Analyse der Grundwasserströmungsmodelle

Bahn- und Immobilienprojekt Stuttgart 21

Erörterungsverhandlung

DR. JOSEF LUEGER

Langzeitpumpversuch – Messstelle P 177

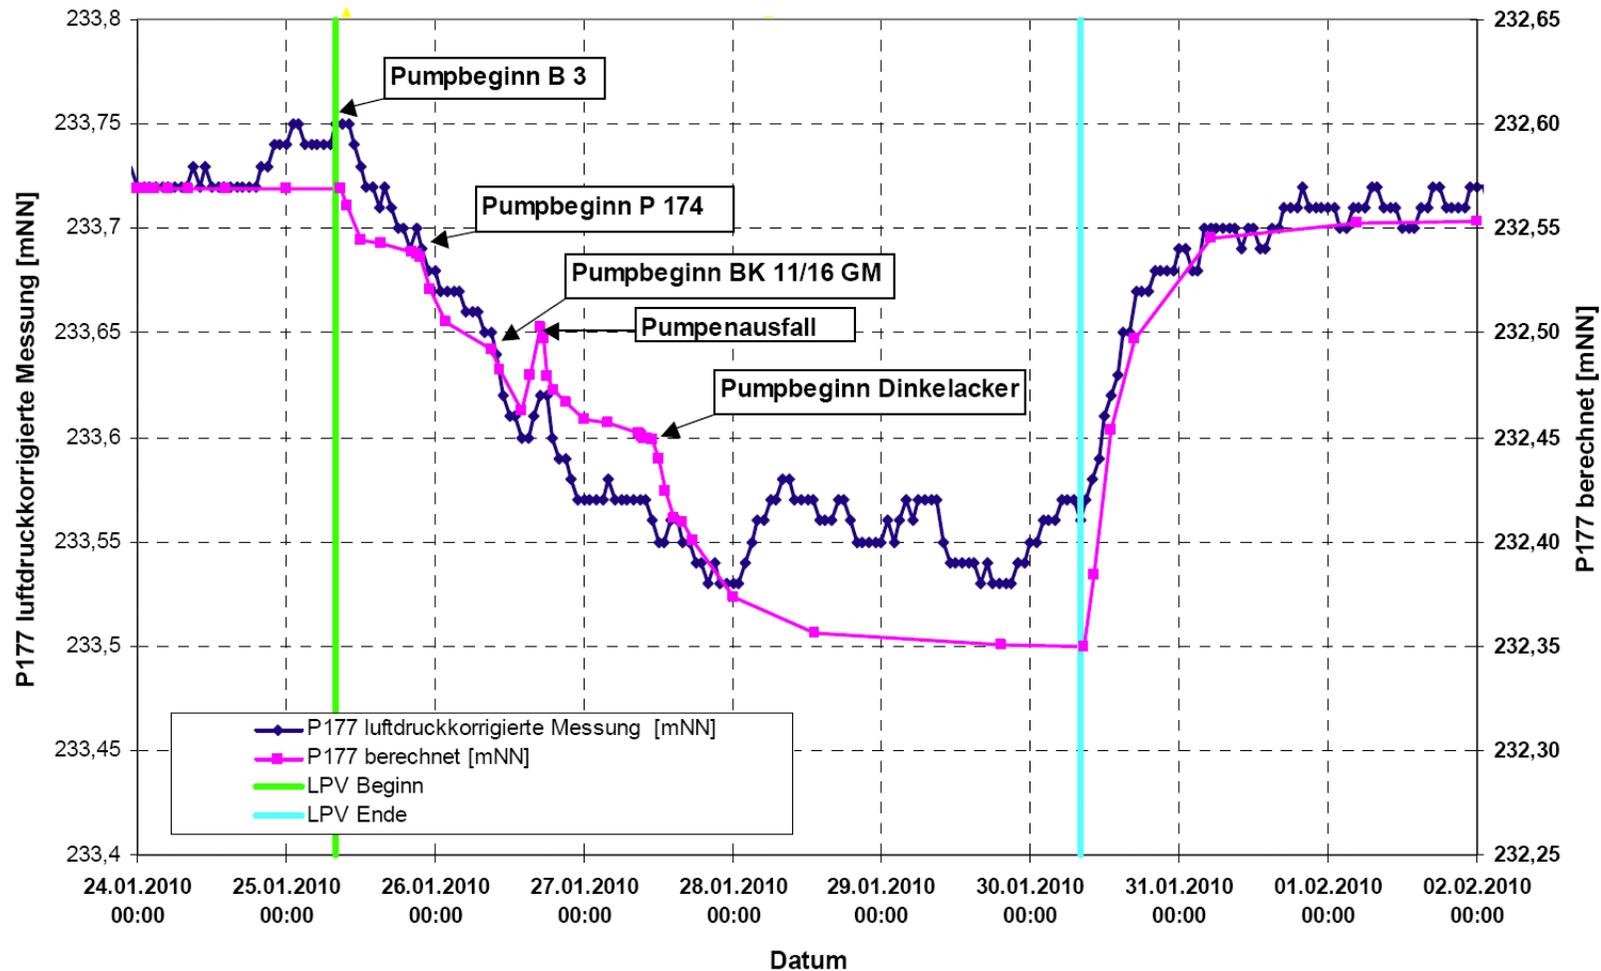
- Interpretation auf Basis des stationären Strömungsmodells
- Wasserspiegel-Absolutbeträge nicht verglichen – nur Veränderungen
- Bei Förderbrunnen: gemessene Absenkungsbeträge bis zu über 100% über den berechneten (Differenz: max. 1 m)
- Irreführende Darstellung der Ganglinienvergleiche (Messstelle P 177, Berger Quellen)
- Schüttung der Berger-Quellen 2 l/s zu hoch berechnet
